廃炉発官R2第142号
令和2年10月2日

福島第一原子力発電所 特定原子力施設に係る実施計画 変更認可申請書の
一部補正について

1号機原子炉格納容器窒素封入ライン（不活性ガス系）の撤去，1号機原子炉格納容器ガス管理設備凝縮配管室空調機を取替，1号機燃料プール冷却浄化系ポンプ用電動機取替及び増設雑固体廃棄物焼却設備の一部建屋配置見直しについて、審査の進捗を踏まえ、下記の通り補正を行う。

図-1 窒素封入ライン概略図

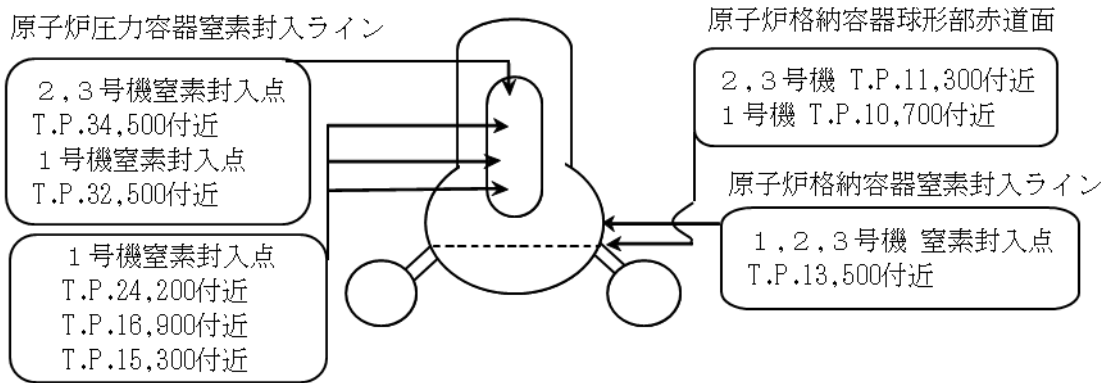
1号機プール燃料取り出しの準備作業として、原子炉建屋を覆う大型カバーを設置する。大型カバー設置工事において干渉する1号機原子炉格納容器窒素封入ラインについて、撤去を行う。

本設備は、1号機原子炉格納容器内窒素封入設備において、常用系として使用されている原子炉压力容器内窒素封入（原子炉压力容器頂部冷却系、ジェットポンプ計装ラック）の予備設備として位置付けられる。

原子炉压力容器内窒素封入は、原子炉压力容器の気密性が確保されていないことから、封入した窒素が原子炉格納容器内に漏れ出すため、原子炉压力容器と格納容器の窒素封入を兼ねると考えることができる。

原子炉压力容器内窒素封入は、3系統（原子炉压力容器頂部冷却系：1系統、ジェットポンプ計装ラック：2系統）あり、各々が原子炉格納容器内の水素可燃限界以内に維持するために必要な窒素封入量を封入することができるため、窒素封入系統として多重化は確保される。

なお、原子炉格納容器窒素封入ラインは不活性ガス系を撤去しても、原子炉格納容器内酸素分析ラックからの窒素封入は可能である。
